ESTUDO DE IMPACTE AMBIENTAL (EIA)

SOBREEQUIPAMENTO DO PARQUE EÓLICO DA SERRA DO RALO

ADITAMENTO (A)

PARQUE EÓLICO DA SERRA DO RALO, S.A.

Figura 1: Matriz de cálculo de terraplenagens exemplo do WTG17.

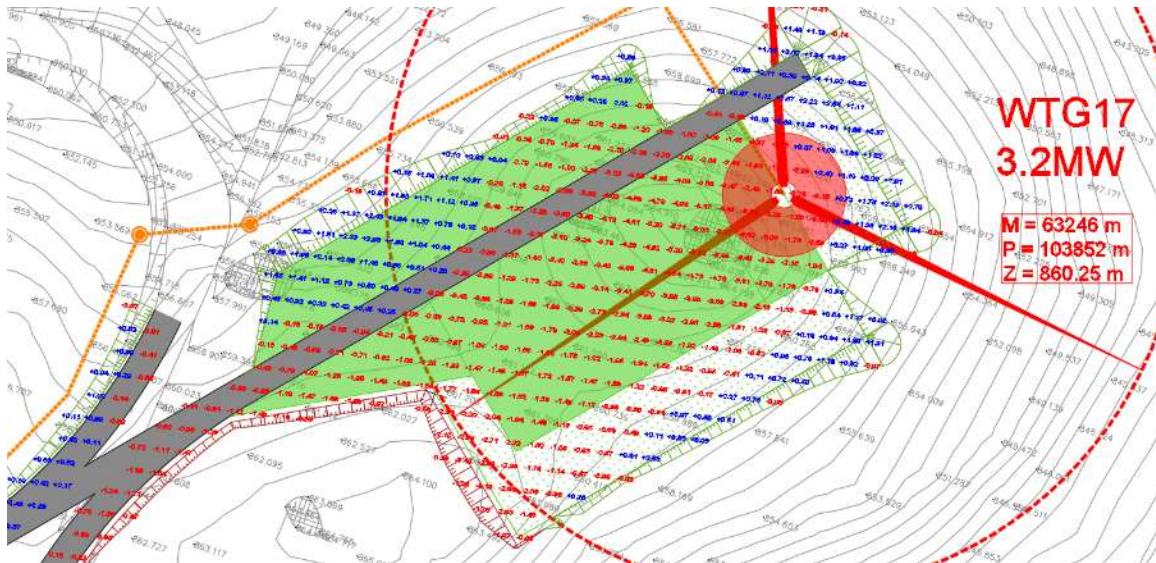
1.6 Apresentar uma estimativa das áreas e volumes de terra envolvidos na fase de construção.

Para a análise do volume de terras resultante do traçado dos acessos e das plataformas, serão elaborados perfis transversais com equidistância de 12,5 m, para maior rigor na quantificação dos volumes e uma matriz de cálculo entre duas superfícies.

A quantificação de volumes foi feita com recurso a prismas verticais de malha quadrada unitária de 1 m por 1 m, entre a superfície final do terrapleno e a superfície do terreno descontada da decapagem.

Nesta fase, efetuou-se um cálculo expedito para quantificação aproximada de volumes de terras.

Contabilizou-se em Projeto um volume total de escavação dos acessos e plataformas de 13477 m³ e volume total de aterro de 4937 m³. O excesso de terras deverá ser conduzido a vazadouro, na quantidade aproximada de 8540 m³.

No que se refere aos caboucos das fundações dos aerogeradores, estima-se um volume de escavação para a duas sapatas de cerca de 2946 m³, em que 25% serão reaproveitados para o aterro sobre a sapata, ou seja, cerca de 737 m³.
